Voorstellen luchtruimgebruikers 5.11 consultatie Lelystad Airport

Referentienummer CS/PPM/2017/399
Versienummer 1.0
Versiedatum 29 november 2017

Status Definitief

Figuur 4-1 Geconsulteerd ontwerp Lelystad CTR

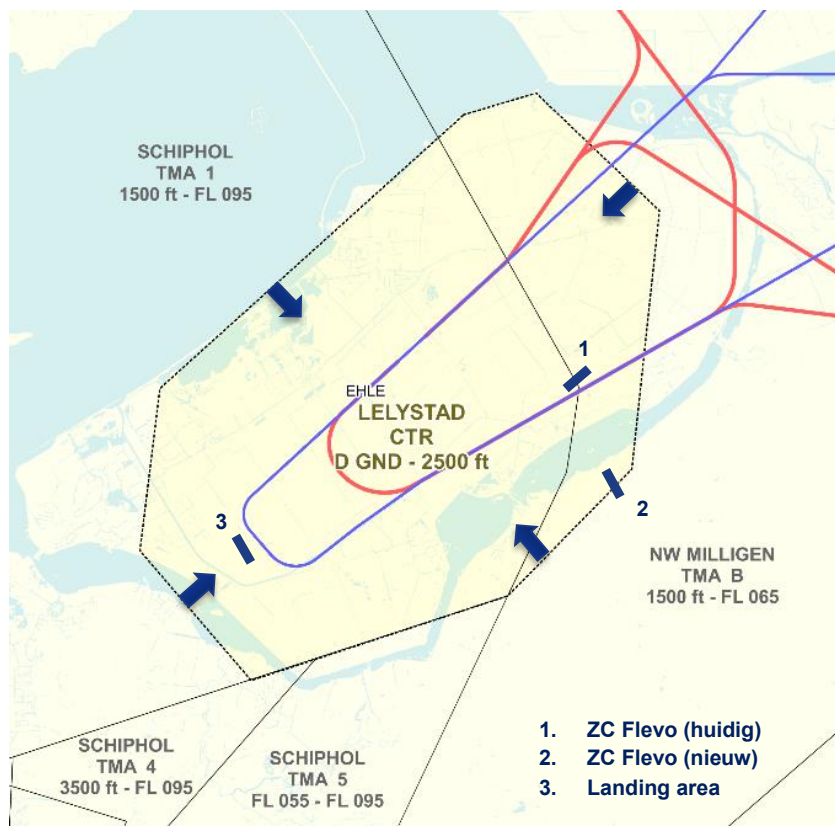
Gevraagd is om een GA-corridor – buiten de CTR – boven land op te nemen in het ontwerp van de CTR ten noordwesten van de CTR, vanwege de vliegveiligheid voor GA-verkeer, tussen 1000 voet en 1500 voet, eventueel voorzien van op duidelijke geografisch herkenbare punten voor GA-vliegers.

Er is voorgesteld om de CTR zo klein mogelijk te maken, namelijk maximaal 3,5 NM (nautische- of zeemijl) van de te vliegen routes. Deze 3,5 NM is opgebouwd uit 2,5 NM conform de eis van separatie gecontroleerd/ongecontroleerd verkeer plus 1 NM navigatie-onnauwkeurigheid. Daarmee blijft onder andere een corridor over land aan de noordwestelijke zijde over voor VFR-verkeer van Zuidwestelijke naar Noordoostelijke richting en vice versa, zie 4.1.1.

Ten zuidwesten van Lelystad Airport is een 'simulated forced landing area' voor het oefenen van noodlandingen ten behoeve van vliegopleidingen. Gevraagd is het huidige simulated forced landing area toegankelijk te houden. Indien dit niet mogelijk is, wordt gepleit voor een alternatief elders in Flevoland.

ZC Flevo heeft een alternatieve locatie voor het huidige zweefvliegveld op het oog, als gevolg van het uitbreiden van Lelystad Airport. Gevraagd wordt de CTR zodanig aan te passen dat de beoogde velden die in de gemeente Nunspeet moeten komen zo min mogelijk beperkingen van de CTR Lelystad ondervinden.

Ten behoeve van het zweefvliegveld Biddinghuizen (ZC Flevo) is gevraagd binnen de Lelystad CTR een zweefvliegsector te maken, zodat in de overgangperiode naar een nieuwe locatie voor het zweefvliegveld het zweefvliegen gecontinueerd kan worden.

Figuur 4-2 Geconsulteerd ontwerp Lelystad TMA

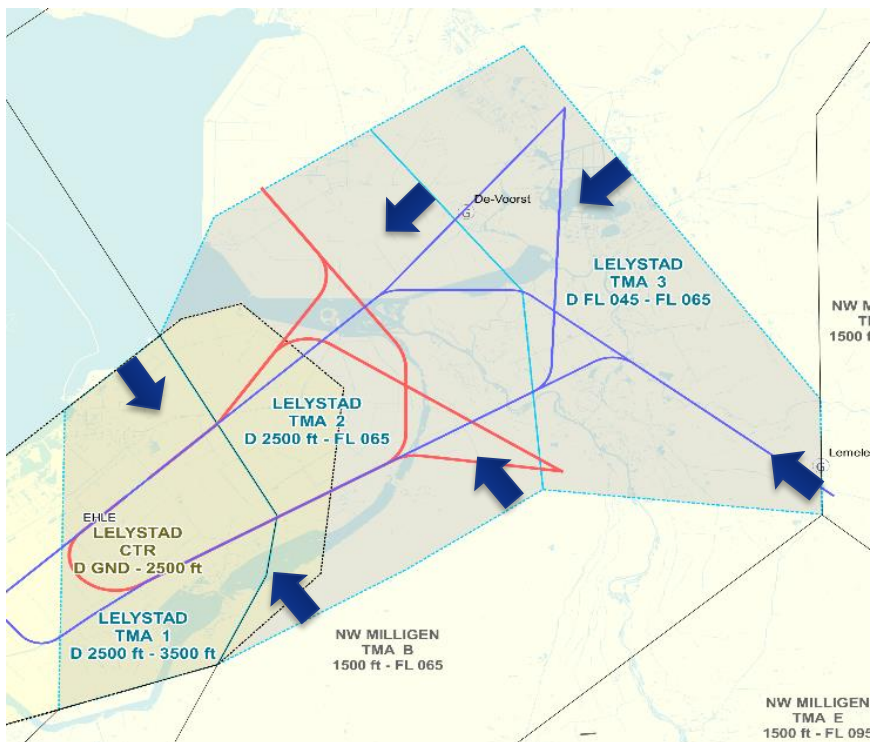
Het voorstel is om de IAF Zuid op te schuiven naar het noordwesten en daarmee ook de oostgrens van TMA Lelystad. Boven het zweefvliegveld zou de ondergrens van de TMA dan op FL055 komen te liggen. Dit betekent minder beperkingen, bovenop de eerder geboden ruimte, voor het zweefvliegen bij Lemelerveld. Daarnaast levert dit minder beperkingen op voor de luchtsporten in het algemeen. De Noord-Zuid 'route' voor General Aviation verkeer wordt minder beperkt.

Verzocht is om de TMA 3 te verkleinen door de oostelijke grens naar het westen te verschuiven, waardoor er minder beperkingen zijn voor het overlandvliegen door zweefvliegers van de Noordoostpolder richting het oosten.

Voorgesteld wordt de grens tussen TMA 2 en TMA 3 zover mogelijk naar het zuidwesten te verplaatsen, bij voorkeur zodanig dat deze niet door - dan wel over - de huidige door AMPYX Power en NLR (NRTC) en ZC NOP gebruikte gebieden lopen. Daarnaast wordt een voorkeur uitgesproken voor een grens die visueel herkenbaar is op de grond, zoals de autoweg N50 van Emmeloord tot knooppunt Hattermerbroek.

Verzocht is om de Lelystad TMA te reduceren tot 3,5NM aan beide zijden van de route (2,5 NM + RNAV 1). Daarnaast wordt verzocht een getrapte TMA volgens het “upside down wedding cake principe” te realiseren, waarbij een minimale CTR ontstaat met daaromheen de TMA.

De suggestie is gedaan om de TMA Lelystad te verkleinen of de ondergrens verhogen naar 3000 voet. Daarnaast is de vraag gesteld om de ondergrens van TMA 3 te verhogen naar FL055 met als doel de beperking voor kleine luchtvaart te verminderen.

Verzocht is de Lelystad TMA 2 aan te passen om boven het nieuwe zweefvliegterrein een bovengrens van FL045 mogelijk te maken.

Door diverse stakeholders is gevraagd door middel van een Radio Mandatory Zone (RMZ) en Transponder Mandatory Zone (TMZ) vrije toegang te faciliteren voor VFR-verkeer in de Lelystad TMA. Op deze wijze hoeft er geen klaring te worden gegeven door de luchtverkeersleiding, maar weet het GA-verkeer wanneer er IFR-verkeer is binnen de Lelystad TMA. Hierbij wordt op een gepubliceerde frequentie uitgeluisterd, conform een in Duitsland gehanteerd systeem, bij een luchtruim classificatie E.

Gevraagd wordt voor de Lelystad TMA-klasse E in plaats van klasse D in te stellen. In die situatie zou de verkeersleiding geen klaring hoeven te geven aan VFR verkeer om het gebied in te vliegen. Opgemerkt wordt dat in de Rotterdam TMA's het aantal vliegtuigbewegingen onder Instrumental Flight Rules (IFR) groter is dan het aantal vliegtuigbewegingen dat in de Lelystad TMA wordt verwacht en dat de Rotterdam TMA klasse E heeft.

Figuur 4-3 Geconsulteerd ontwerp van wachtgebieden

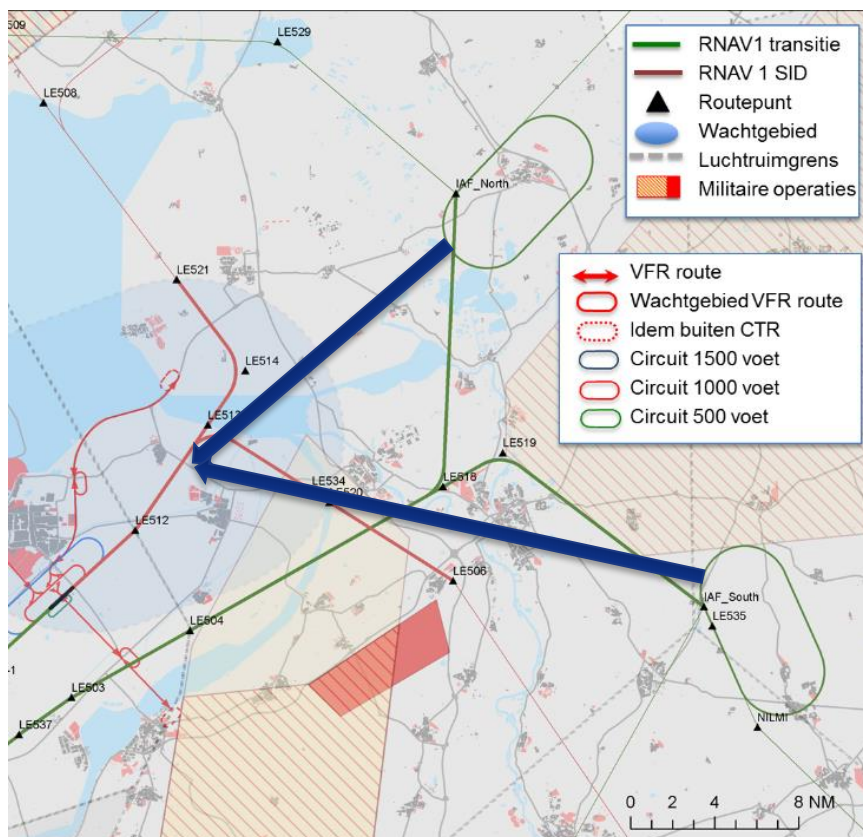
Verzocht wordt de beide wachtgebieden bij de IAF Noord en IAF Zuid te vervangen door een enkel wachtgebied boven het vliegveld Lelystad, in lijn met luchthaven Eindhoven. Daarbij wordt voorgesteld een nieuw multiple-level wachtgebied boven vliegveld Lelystad te realiseren, onder wachtgebied ARTIP van Schiphol.

De suggestie is gedaan om de minimale hoogte van wachtgebied ARTIP te verhogen voor inbound verkeer richting Schiphol met 1000 voet naar FL080.

Figuur 4-4 Voorstellen t.b.v. behoud parachutespringen Teuge:

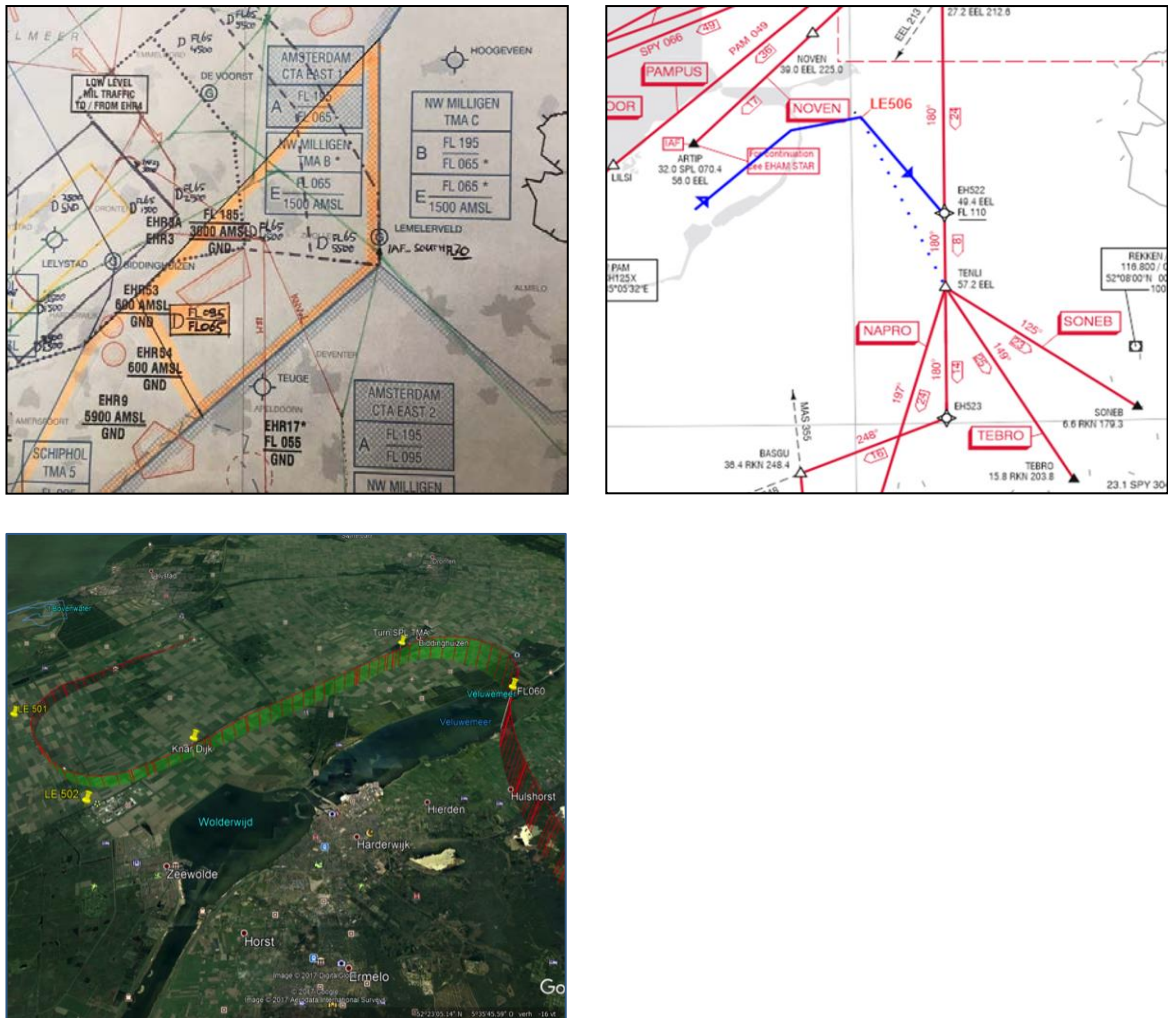
Gevraagd wordt het gedeelte van het luchtruim in de CTA Amsterdam dat mogelijk niet door Schiphol vliegverkeer gebruikt wordt, over te hevelen naar de verantwoord van de CLSK.

Om de aansluitroute vrij te leggen van het klim- en springgebied van Paracentrum Teuge, wordt voorgesteld het bestaande B+ exit punt te verbinden met de reeds bestaande vertrekroute Eelde SID van baan 23/05 van Eelde.

KNVvL heeft een alternatief ontwikkeld op de B+ route en een deel van de aansluitroutes, de zogenoemde B++ variant. Deze B++ variant volgt vanaf baan 23 tot aan de bestaande noordoostelijke Schiphol TMA-grens dezelfde route als de B+. In afwijking op de B+ route buigt deze bij de TMA-grens af met een klimmende rechterbocht richting het oude land, dat ter hoogte van Hulshorst wordt gepasseerd. De B++ variant voor baan 05 is niet weergegeven.
